Anhang 4 zur Stellungnahme zum Dritten Bewirtschaftungsplan Elbe:

**Stellungnahme zum
Anhang 5-4-2 zum Bewirtschaftungsplan-Entwurf:
Weniger strenge Bewirtschaftungsziele für die im deutschen Teil der
Flussgebietseinheit Elbe und der koordinierten Flussgebietseinheit Oder
durch den Braunkohlenbergbau und den Sanierungsbergbau
beeinflussten Grundwasserkörper**

Cottbus, 22.06.2021

GRÜNE Netzwerk
LIGA Ökologischer
Bewegungen
Umweltgruppe Cottbus e.V.

Ausschnitt Karte 7.1.1:
Entwicklung der Absenkungsbereiche von 2017 bis 2021

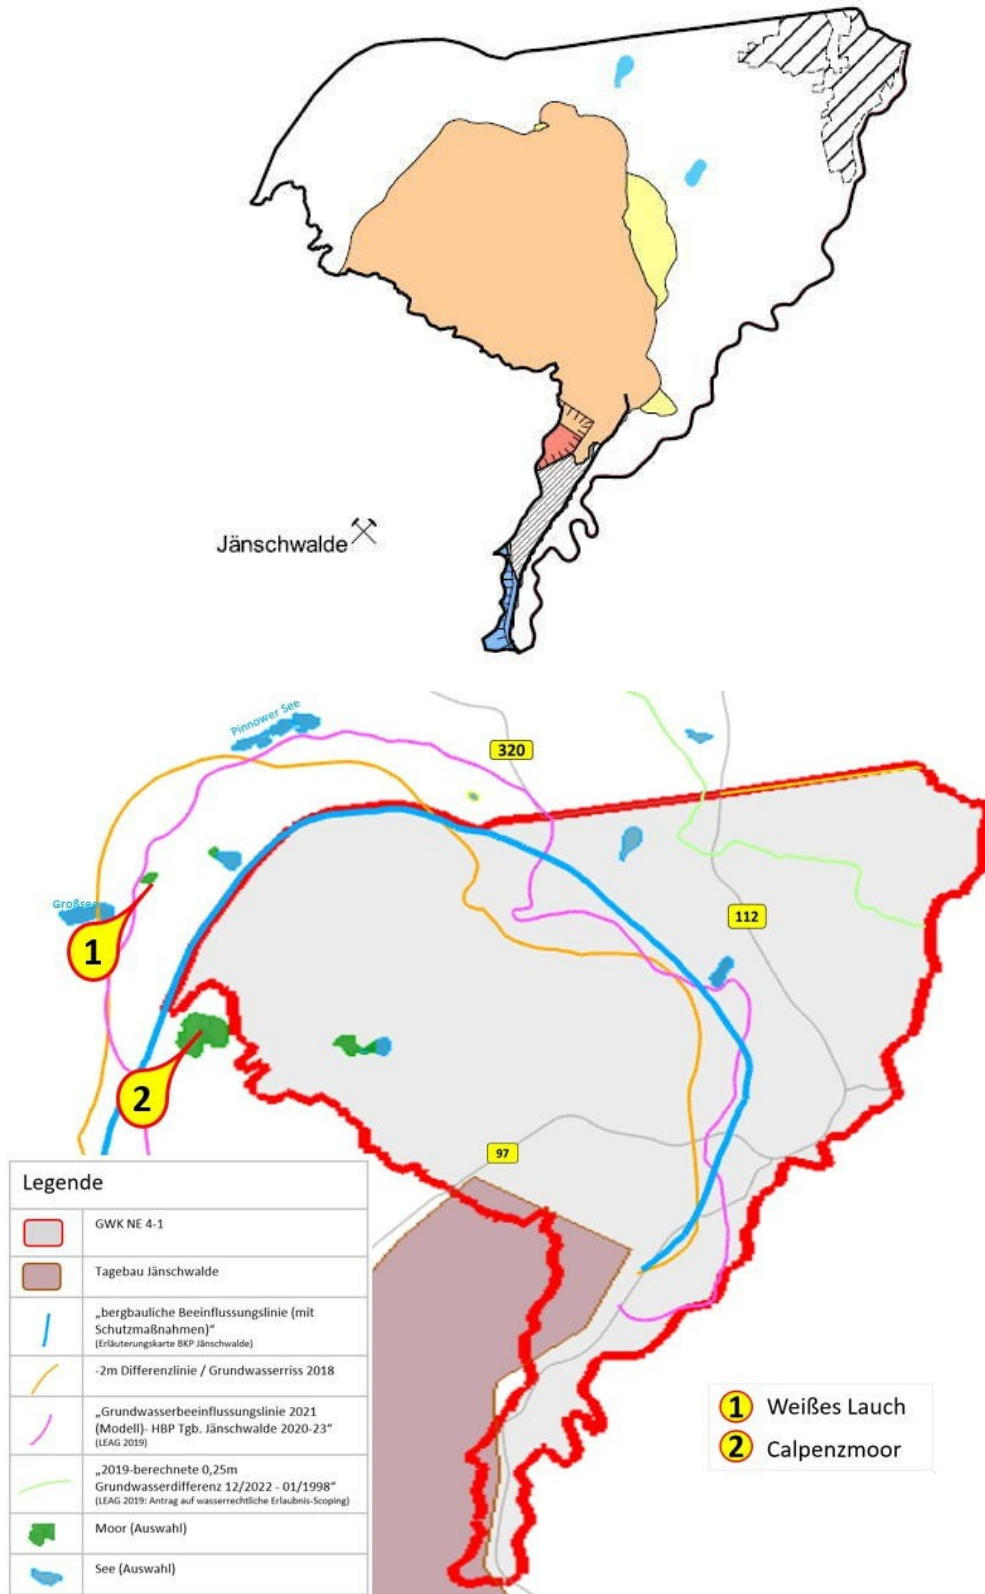
- dass in den Karten 7.1.1 und 7.1.2 des Anhanges 5-4-2 die 0,25 m-Absenkungslinie zu keinem Zeitpunkt die prognostizierte 2-Meter-Absenkungslinie erreicht, sondern der Absenkungsbereich sogar noch einen großen Abstand zum Rand des GWK einhält und
- dass dieser Absenkungsbereich nordöstlich des Tagebaues angeblich vor 2027 bereits wieder kleiner wird.

Die Stichprobe hat damit so gravierende Widersprüche aufgedeckt, dass sämtliche Flächenangaben des Anhanges 5-4-2 in Zweifel gezogen werden müssen. Die Anlage 5-4-2 ist deshalb grundlegend zu überarbeiten. Alle Annahmen zur Tagebauführung und Grundwasserhebung sind transparent zu machen, das Modell, die Berechnungsschritte, die Ergebnisse der Kalibrierungen sowie die Darstellungsform sind unter Einbeziehung von LfU W13 unabhängig zu prüfen.
